1. Description des modifications

Date d'application en série: 22 septembre 2014.

A partir du numéro de série **1426209919550**.

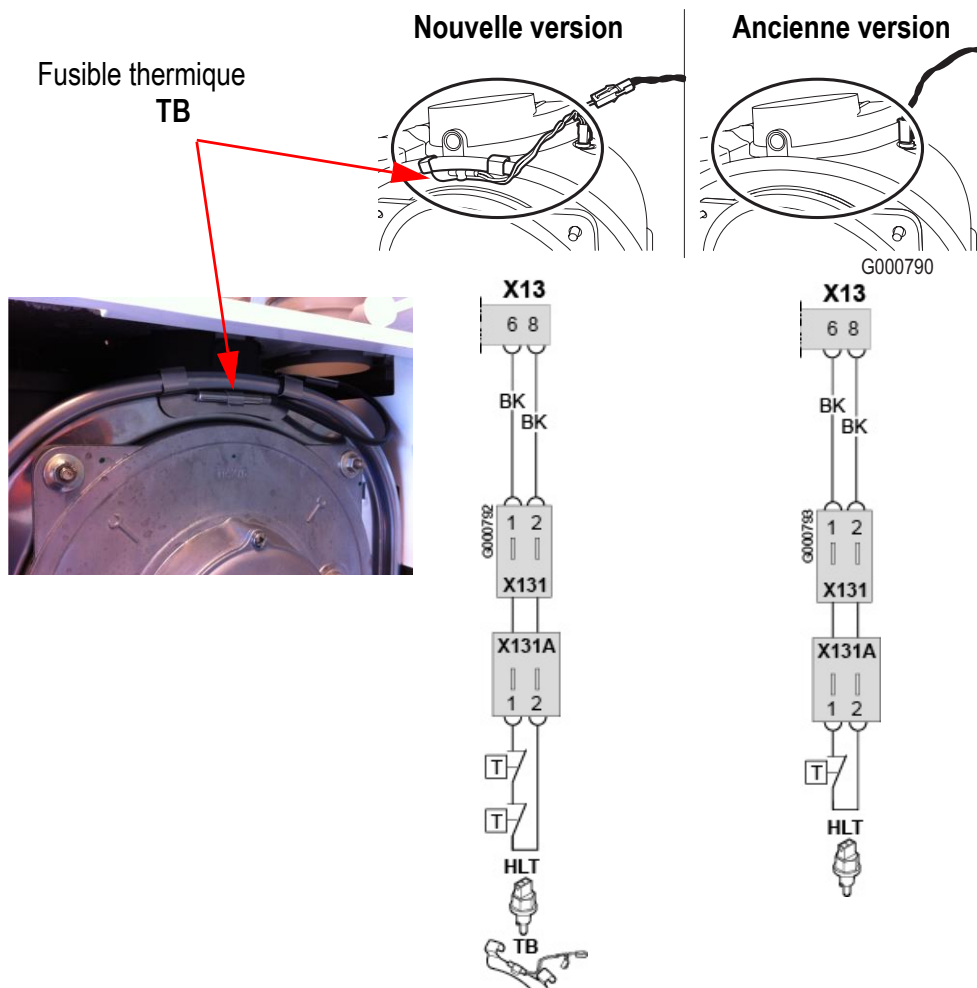
Un fusible thermique a été rajouté en partie supérieure de la plaque avant de l'échangeur. Le fusible thermique est raccordé en série avec le thermostat de sécurité surchauffe de l'échangeur thermique.

Le fusible thermique coupe la chaudière si la température atteint 128 °C et le code d'erreur E13 apparaît.

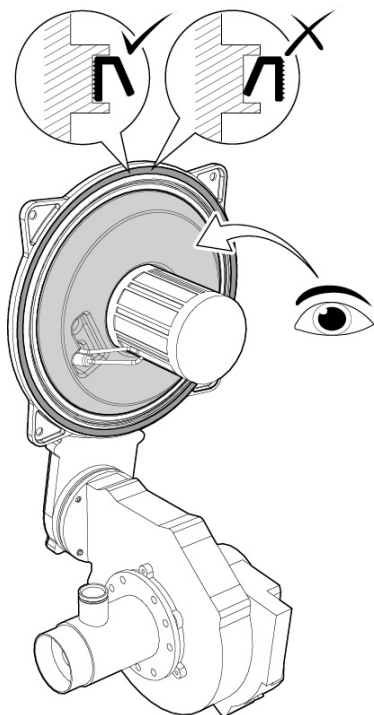
- ▶ Vérifier le câblage et les connexions,
- ▶ Vérifier la pression d'eau dans l'installation. Vérifier le fonctionnement de la pompe de circulation de la chaudière.
- ▶ Vérifier le thermostat de sécurité surchauffe de l'échangeur : s'il a déclenché, remplacer l'échangeur thermique
- ▶ Vérifier le fusible thermique (contact sec) : s'il a déclenché, le remplacer et remédier à la cause de la surchauffe. Vérifier le serrage de la plaque avant de l'échangeur.

En cas de défaut d'étanchéité, remplacer les pièces défectueuses, le disque isolant de la plaque avant et le joint de plaque foyer.

Veiller au bon positionnement du joint !

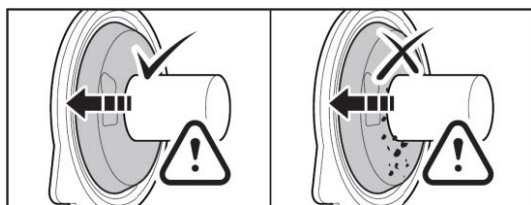
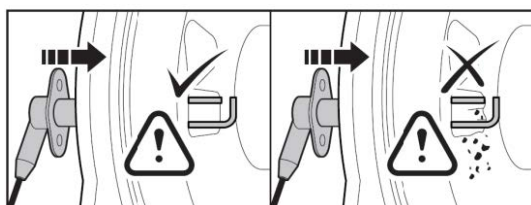
- A chaque ouverture, remplacer impérativement le joint d'étanchéité.
